**1. Öffentlichkeitsbeteiligung der Behörden und Träger öffentlicher Belange**

**AZ: SUB-Ka, Bebauungsplan Schwamberger Hof (Bachstraße - Wichernstraße)**

## Bebauungsplan "Schwanberger Hof (Bachstraße - Wichernstraße)" Ulm

**Aufstellung des Bebauungsplanes Nr. 120.1/53 und örtlicher Bauvorschriften im beschleunigten Verfahren nach § 13a BauGB für den Bereich "Schwamberger Hof (Bachstraße - Wichernstraße)" im Stadtteil Osten der Stadt Ulm (TK 25: 7526 Ulm-Nordost)**

- Vorschlag Containerstellplatz
- Kanalbestandsplan M 1:500

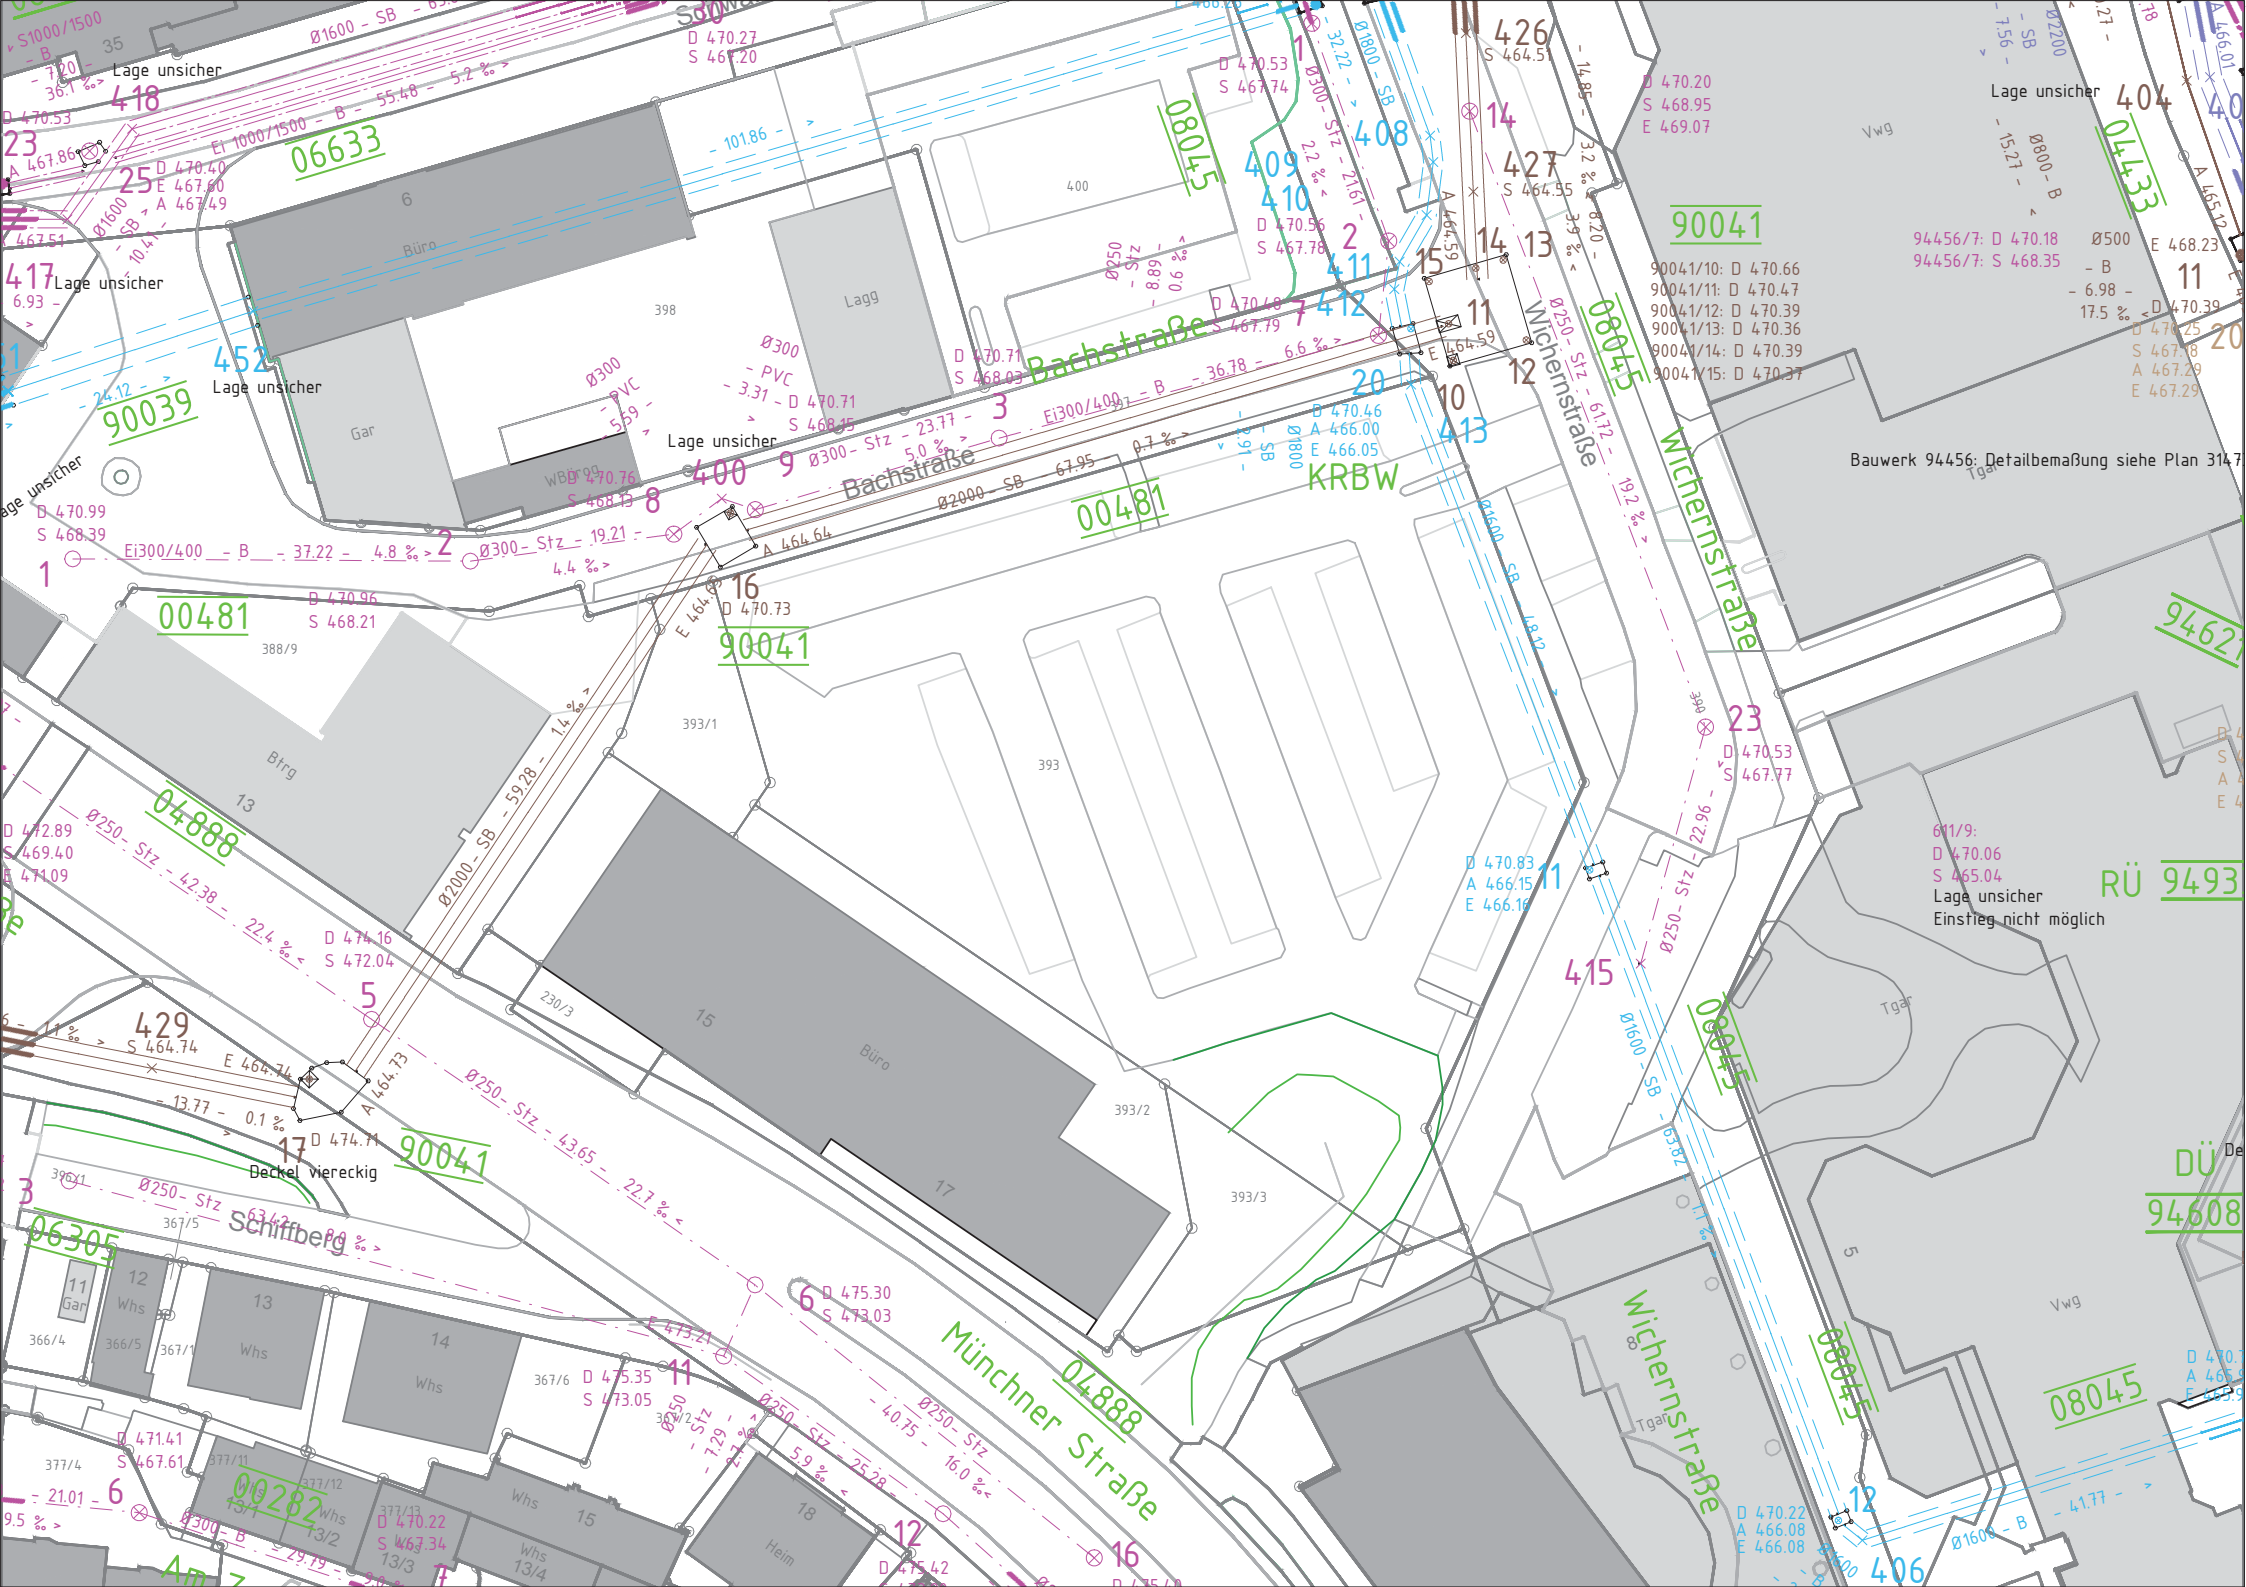
Im Bereich des geplanten Erschliessungsgebietes verläuft ein bestehender RW-Kanal DN 1600 der EBU. Die geplante Gebäude (Haus 2 und Haus 3) stehen derzeit im östlichen Bereich des Erschliessungsgebietes genau auf dem bestehenden RW-Kanal der EBU (siehe beiliegenden Kanalbestandsplan).

Es ist zu prüfen, ob die geplanten Gebäude – Haus 2 und Haus 3 samt Tiefgarage – nach Westen hin abgerückt werden können bzw. ob bestehender RW-Kanal umverlegt werden muss. Die Kosten für die Umverlegung ist vom Verursacher zu tragen.

Ein Glascontainerstandort, der bisher in der Schwambergerstrasse vorhanden ist, ist unverzichtbar wieder mir einzuplanen.

Bestehender  
Containerstandort  
ist zu belassen ☉,  
neu einzuplanen

- Anpassung der Baugrenzen aufgrund des Regenwasserkanals im Bereich der Wichernstraße.
- Anpassung der Bauweise an den geänderten städtebaulichen Entwurf: vorher offene Bauweise aufgrund der 3 Einzelgebäude, nun eine abweichende Bauweise, da ein Baukörper mit einer Länge von mehr als 50,0 m entsteht (Pkt. 1.1.1. Textl. Festsetzungen).
